Projet de stabilisation des berges de la baie Saint-François par la Ville de Salaberry-de-Valleyfield

Rapport d'enquête et de consultation ciblée
Bureau d'audiences publiques sur l'environnement

Mars 2021

Figure 1 La localisation et les aménagements du projet

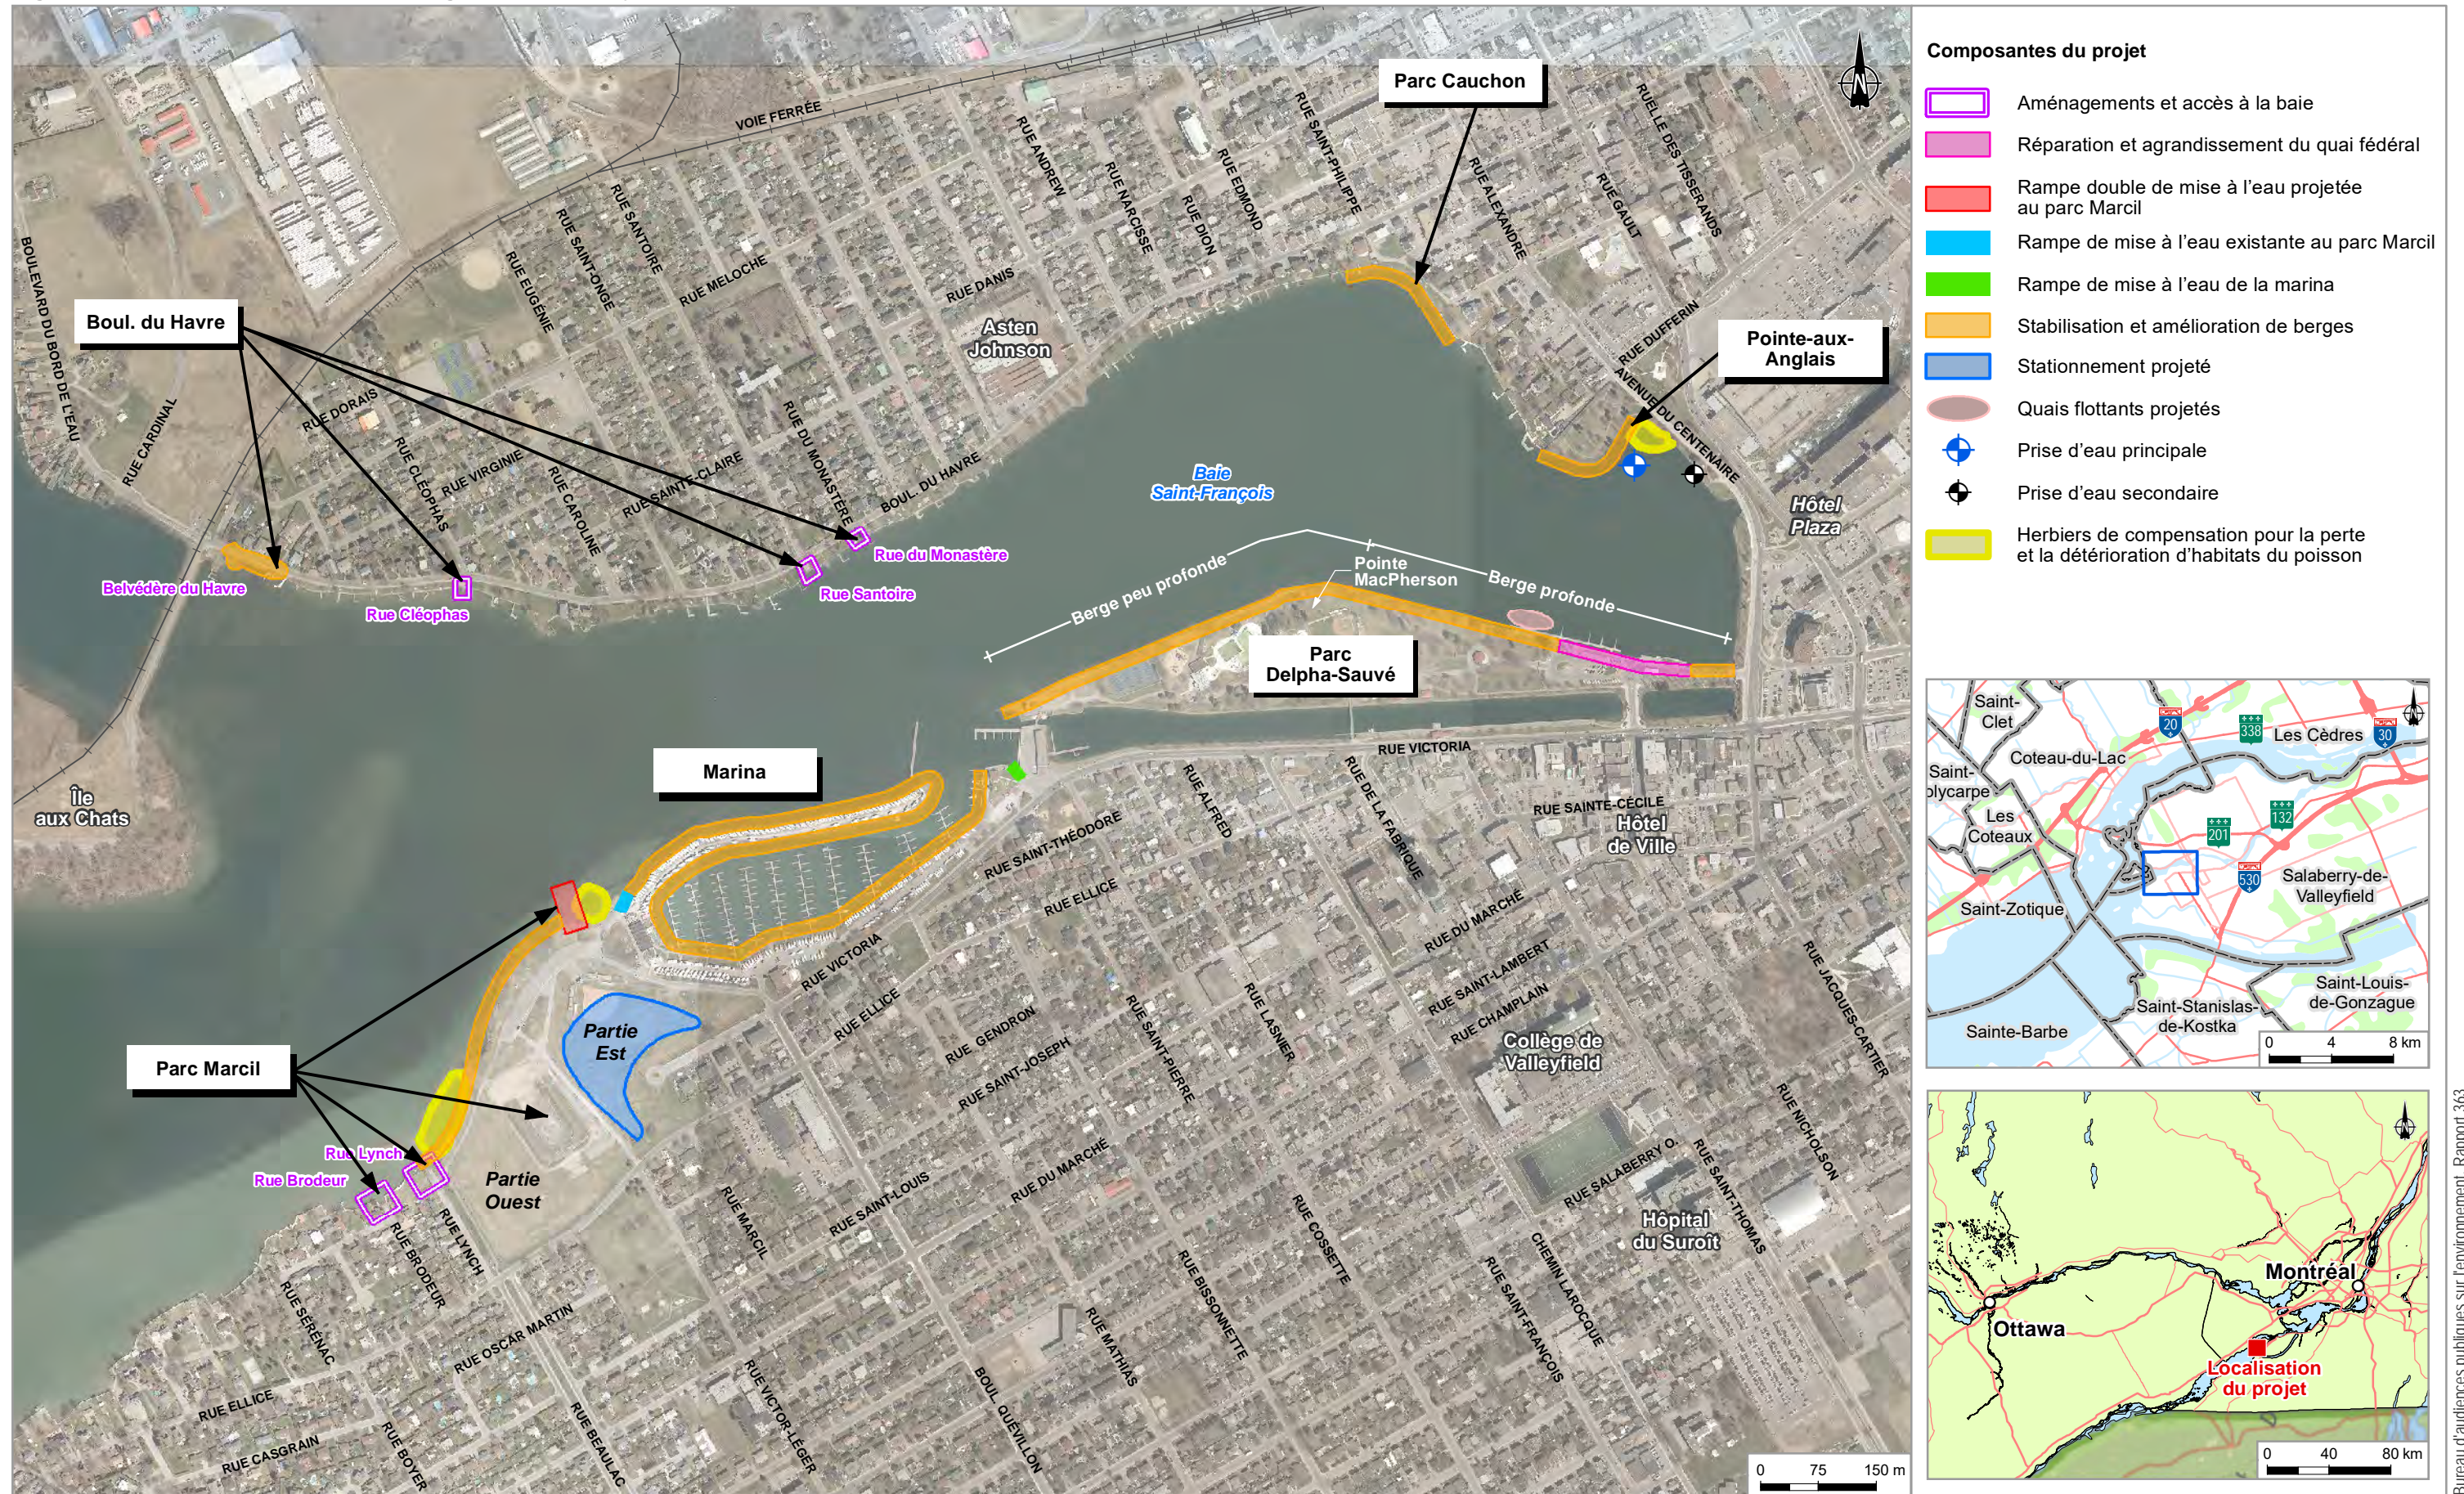
Construite en 1998, la rampe de mise à l'eau du parc Marcil a une largeur de 4,5 m et une longueur de 12 m. Elle se trouve dans un secteur peu profond de la baie où le tirant d'eau est à moins de 1,3 m. Conçue pour de petites embarcations comme des chaloupes de pêche, la rampe est actuellement utilisée par toutes sortes d'embarcations, parfois de plus grandes dimensions (figure 1) (PR3, p. 2-9, 4-3 et 4-4; DQ7.1, p. 2).

Quant à elle, la rampe de mise à l'eau de la marina est réservée à ses membres et est accessible au public moyennant le paiement de frais. Le tirant d'eau est de 1,54 m à l'extrémité de la rampe, mais la profondeur augmente vers le large jusqu'à au moins 4,5 m. De dimension relativement modeste (8 m x 13 m), cette rampe peine, selon l'initiateur, à satisfaire à la demande de mise à l'eau de bateaux, notamment en période de fort achalandage (figure 1) (PR3, p. 2-9; DQ7.1, p. 2).

À ce sujet, le Ministère constate que plusieurs de ces emplacements ne semblent pas avoir subi d'érosion significative en raison, notamment, de leur localisation dans la baie, par exemple à la Pointe-aux-Anglais (figure 1). Selon lui, la végétation présente en rive donne à penser que l'action érosive des vagues ou des glaces est moins significative à ces endroits. De plus, il estime que les photographies présentées par l'initiateur ne permettent pas d'apprécier le degré d'érosion des berges (PR4.3, p. 54).

Le MELCC estime que certains hauts fonds, comme celui présent à l'entrée de la baie Saint-François à la hauteur du parc Marcil, peuvent expliquer, entre autres, le peu de signes d'érosion visibles sur les berges du parc Cauchon sur les photos présentées par l'initiateur, même si, théoriquement, les vagues générées par le plus long fetch de la baie devraient y exercer des forces érosives très importantes (figure 1) (PR5.4, p. 54 PDF). Le MELCC précise ce qui suit :

Figure 2 La rampe double de mise à l'eau projetée au parc Marcil

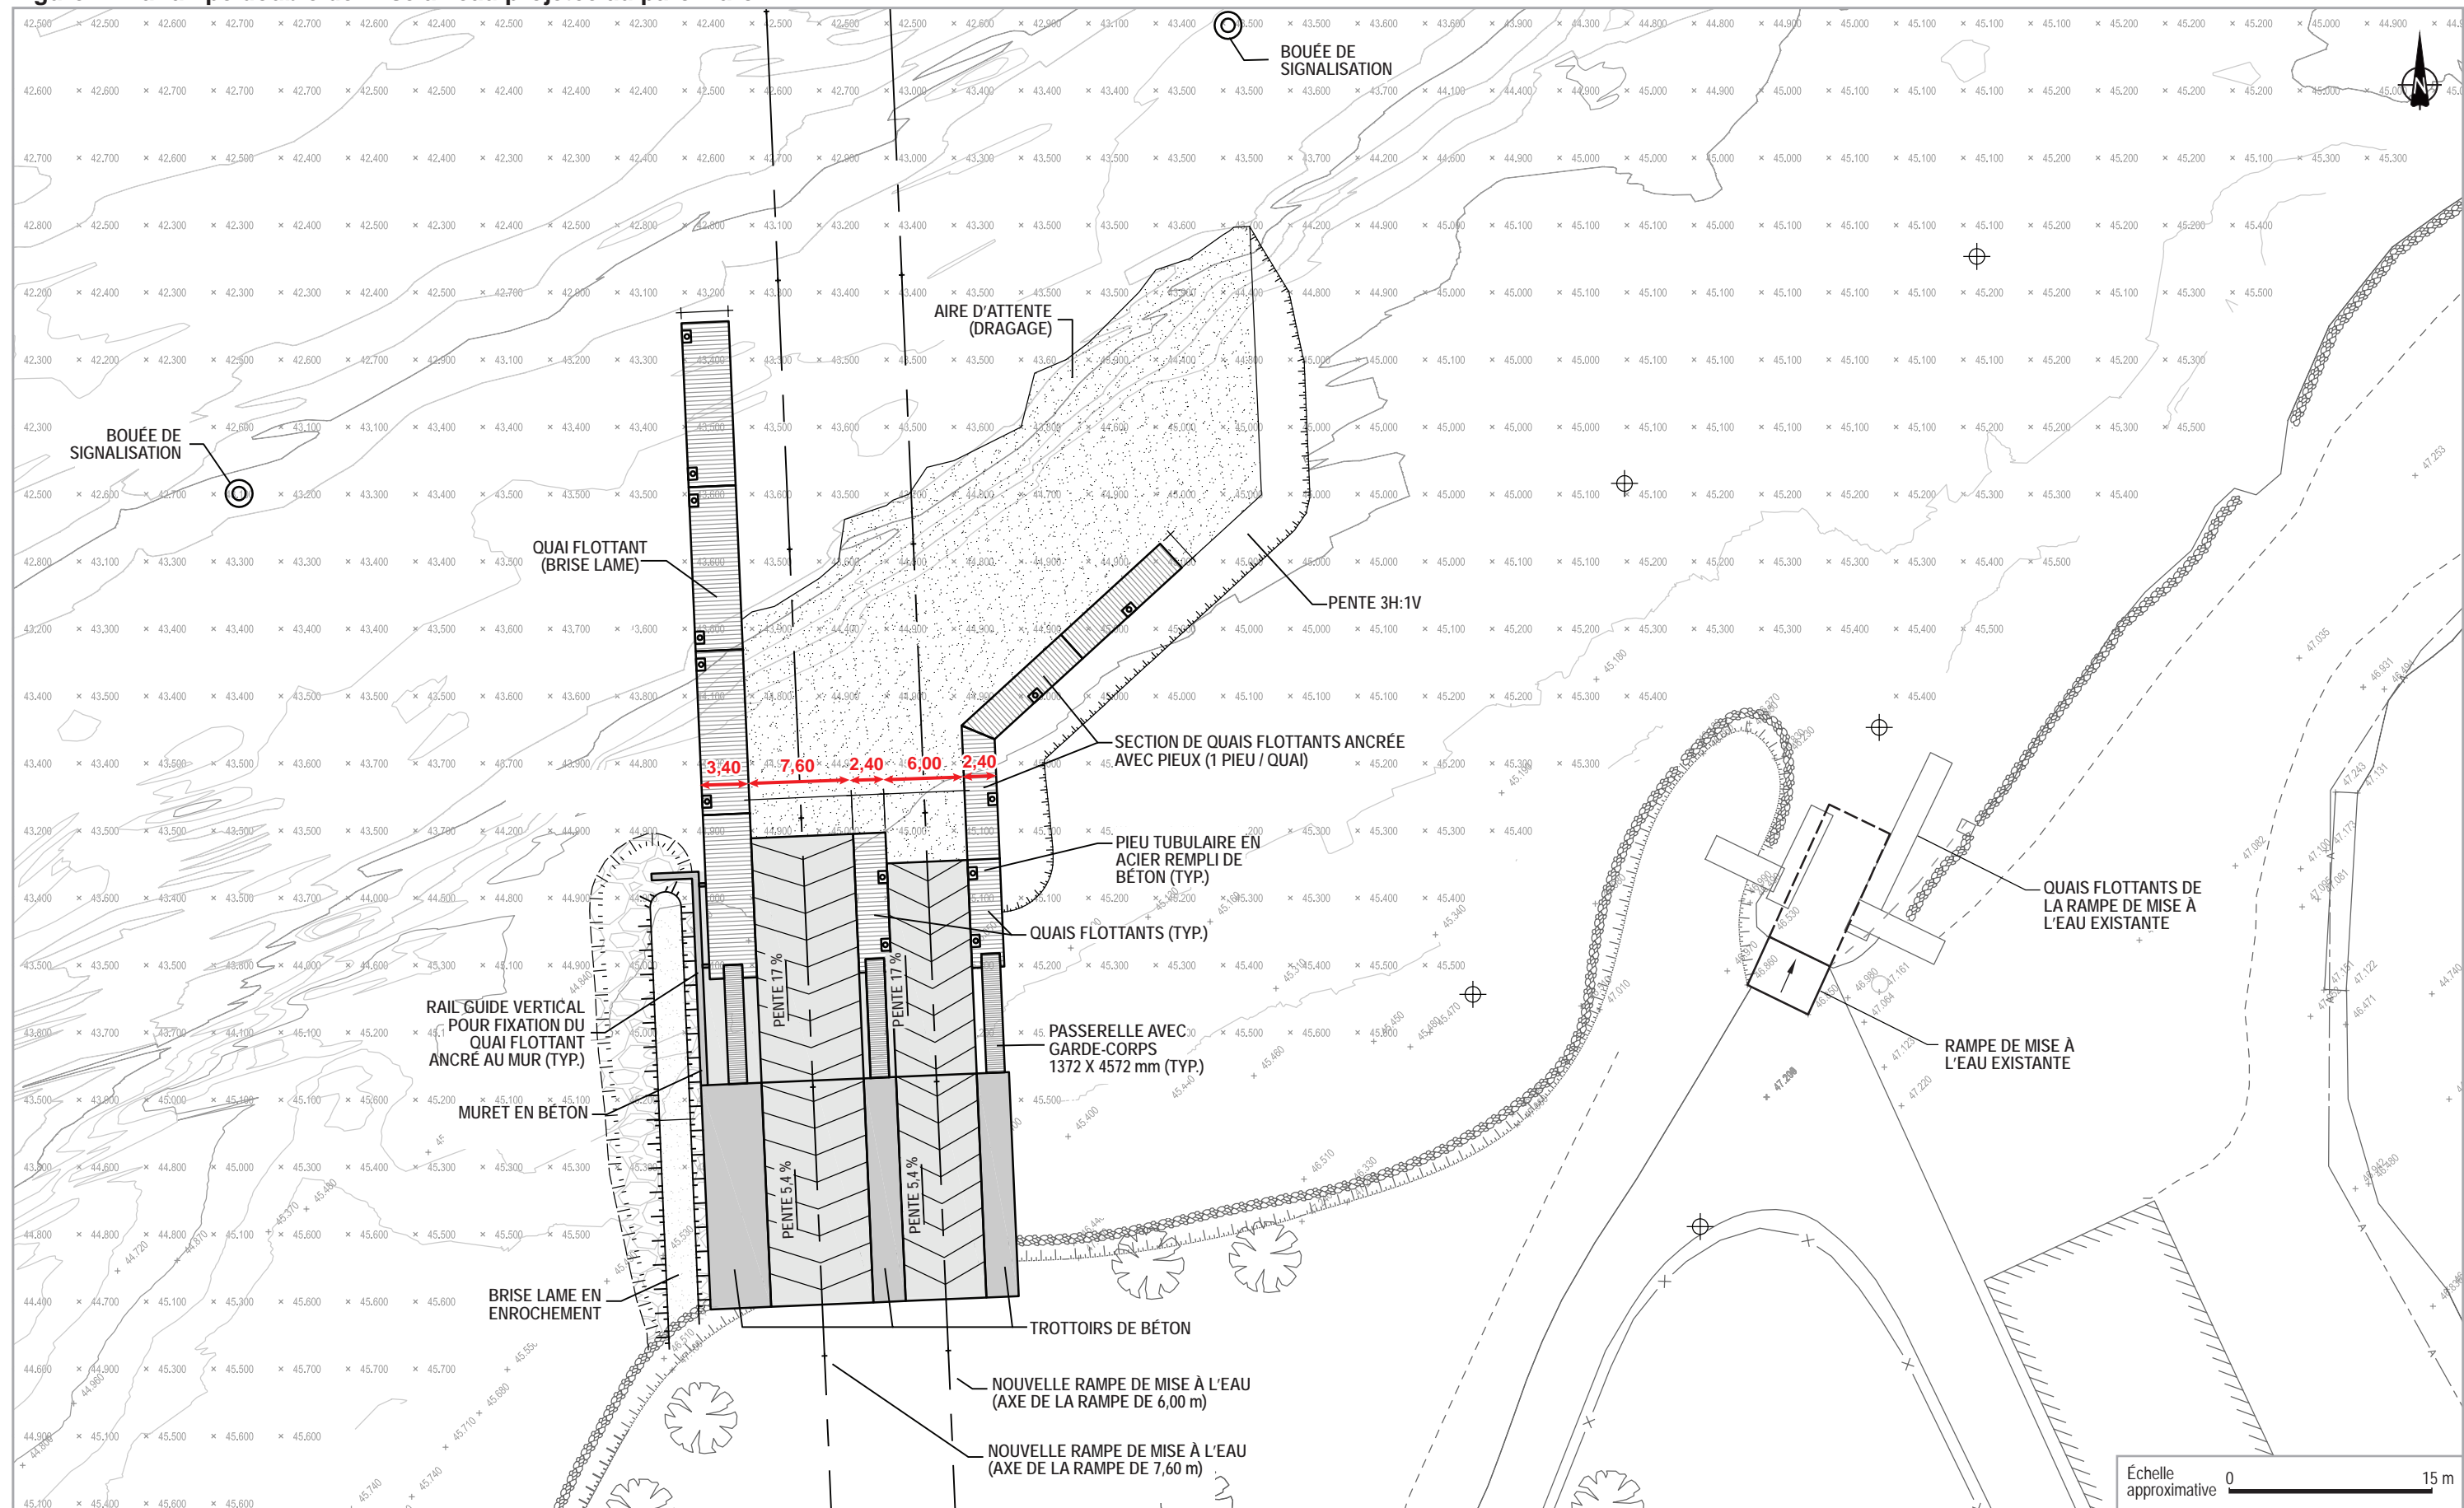
La nouvelle rampe de mise à l'eau serait située à l'ouest de la Marina de Valleyfield, au sud-ouest de la rampe existante dans le parc Marcil (figure 2). Elle serait constituée d'une double rampe en béton armé de 33 m de long sur 22 m de large, atteindrait une profondeur maximale de 2,9 m sous le niveau des eaux basses et inclurait trois quais flottants. Ces quais seraient parallèles à l'axe longitudinal des rampes. Deux seraient construits de part et d'autre de la rampe double et le troisième, au centre afin de séparer les deux voies de la rampe.

L'aménagement de cette rampe double nécessiterait la construction d'un brise-lames perpendiculaire à la rive. D'une longueur d'environ 74 m, celui-ci serait construit à l'ouest de la rampe et serait constitué d'une partie en enrochement et d'une autre en structure flottante (figure 2). De plus, un quai flottant de 20 m, qui serait aménagé dans le prolongement du quai situé à l'est de la rampe double, servirait à assurer la sécurité des plaisanciers au moment des fortes périodes d'achalandage et à améliorer l'efficacité de l'utilisation des installations.

Invité à exprimer sa position sur les dimensions de la rampe double prévue par l'initiateur de 33 m de longueur sur 22 m de largeur, par rapport à la largeur maximale de 4 m qu'il a prescrite pour limiter l'occupation permanente du littoral, le MELCC dit avoir fait une demande d'information complémentaire à ce sujet dans le cadre de l'analyse de l'acceptabilité environnementale du projet et est en attente des réponses de la part de l'initiateur (*ibid.*).

- ◆ *La commission d'enquête constate que la Ville de Salaberry-de-Valleyfield prévoit aménager une rampe double de mise à l'eau avec des largeurs de 7,6 m et 6 m bien supérieures à celle de 4 m demandée par le ministère de l'Environnement et de la Lutte contre les changements climatiques en vue de minimiser l'occupation permanente du littoral. Elle note que le ministère de l'Environnement et de la Lutte contre les changements climatiques est en attente d'une réponse à sa demande d'information complémentaire concernant ce choix de l'initiateur.*

En réponse à la demande du MELCC, l'initiateur a fait valoir que les dimensions de la rampe projetée ont été déterminées de manière à répondre à ses propres besoins et à ceux de la marina à l'égard de l'achalandage anticipé qui nécessiterait une rampe double, ainsi que l'équipement prévu pour effectuer les opérations de mise à l'eau. L'initiateur se fonde sur une étude de 2016 menée par Convercité, un organisme à but non lucratif voué à la participation citoyenne qui recommandait que la marina fasse l'acquisition d'une remorque autopropulsée ou tractée de type « sling lift⁹ » pour ses opérations de manutention de bateaux et d'entreposage. Ce type d'équipement offrirait aux utilisateurs la possibilité de mettre à l'eau, de récupérer et de stationner des bateaux à moteur et des voiliers sur une rampe de mise à l'eau (Kropf Industrial Inc., 2018, p. 14). Le modèle de remorque retenu initialement avait une largeur maximale à l'extérieur des roues de 5,5 m (PR5.2, p. 24).

Sur cette base, l'initiateur propose une configuration dans laquelle il prévoit réserver l'utilisation de la plus large des deux rampes aux opérations effectuées à l'aide de la remorque autopropulsée ou tractée et celle de la rampe la moins large aux opérations effectuées avec des véhicules munis de remorques pour les plus petits bateaux (figure 2). Afin de manœuvrer la remorque autopropulsée, l'initiateur a prévu une largeur supplémentaire
